SUP AIP AIRAC 040/21

Objet : Modification AIP France, carte AD 2 LFPO GMC 03 : mise à jour de la circulation sur le TWY L1 et des flèches de sens de demi-tours interdits sur les TWY LGN et LS

En vigueur : Du 22 avril 2021, 00:00 UTC au 19 mai 2021, 23:59 UTC

AIP France « AD 2 LFPO GMC 03 » en vigueur le / WEF 31 DEC 2020 modifiée / amended :

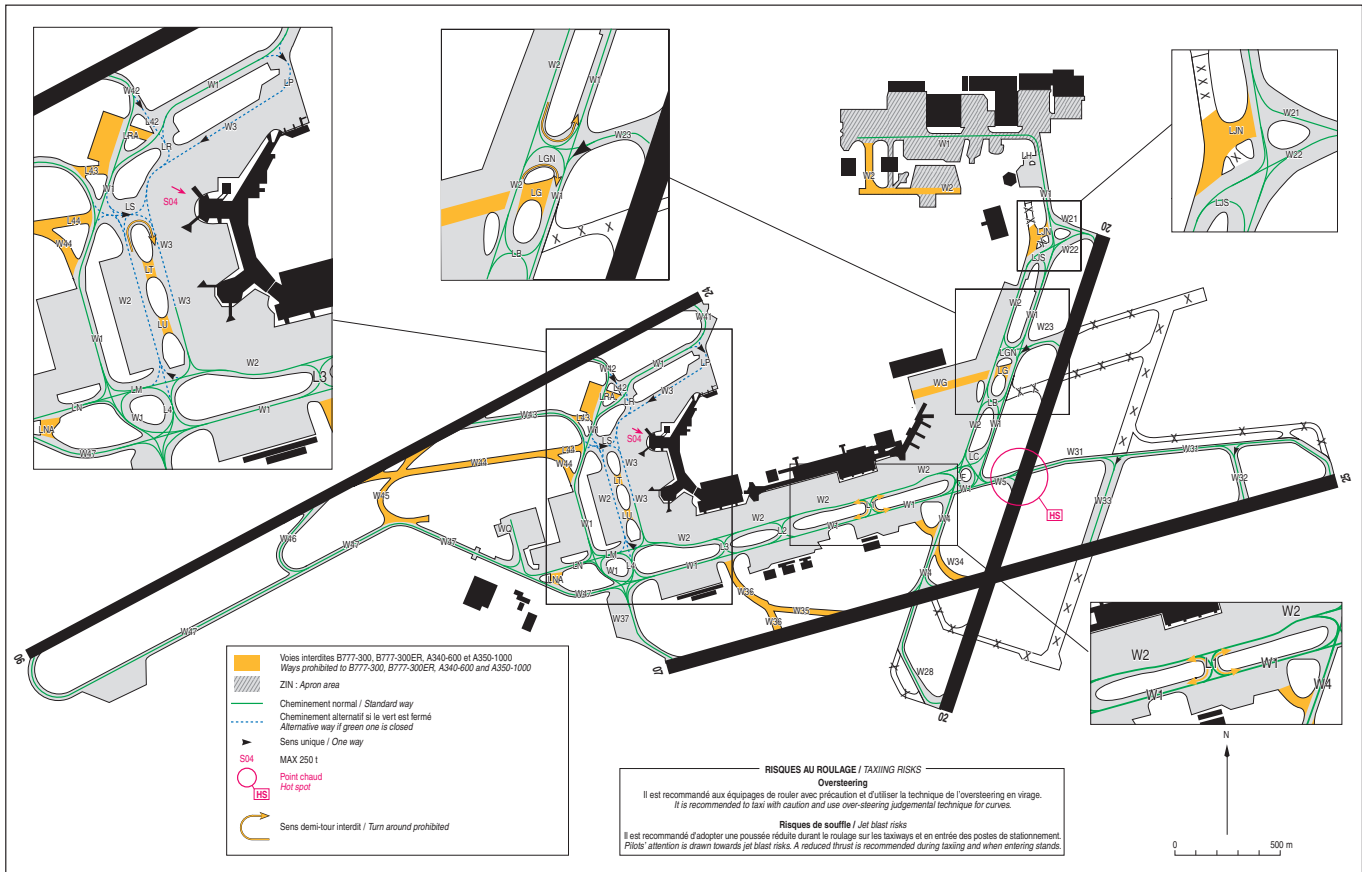
La carte « AD 2 LFPO GMC 03 » en annexe (et les gros plans associés) annule et remplace la carte correspondante publiée dans l'AIP. Les changements sont les suivants :

- mise à jour des flèches de sens de demi-tours interdits sur LGN et LS
- mise à jour de la circulation sur L1 avec ajout du marquage vert pour représenter les baïonnettes de circulation W1/W2.
